改善箇所説明図

改善措置の内容

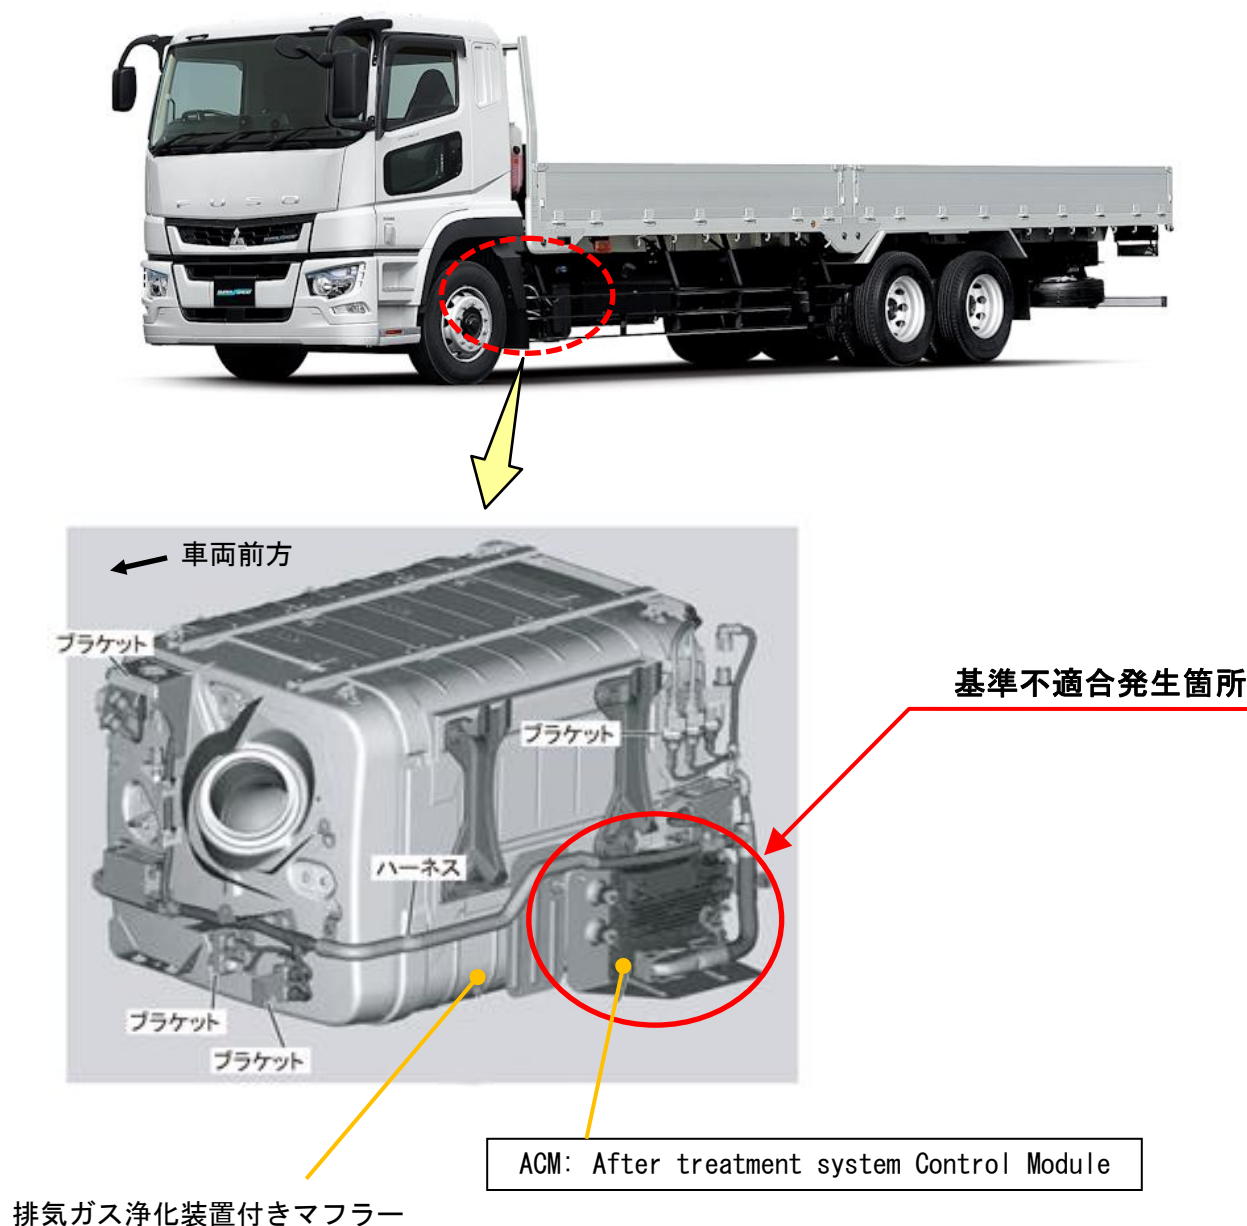
大型トラック・バスにおいて、排出ガス発散防止装置制御端末(ACM)の設定が不適切なため、センサーの故障を確定する作動シーケンス(エンジン始動から停止、及び次のエンジン始動までの期間)が、保安基準の規定回数を超えている。

注：□ は、設定値を正しい値に書換える部品を示す。

全車両、ACM制御プログラムの設定値を正しい値に書換える。

識別：作業完了車には、白色ペイントを塗布する。

大型トラック：ステアリングコラム裏ブラケットの左下側取付ボルトの頭部

大型バス：車両左後方点検リッド裏
